Révision de la Résolution d'ensemble sur la construction des véhicules (R.E.3)

Note du secrétariat*

Rectificatif

Page 14, chapitre II, section G, paragraphe 3 d)

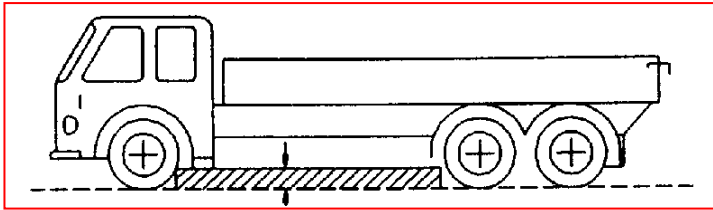
Remplacer la figure par la figure ci-dessous:
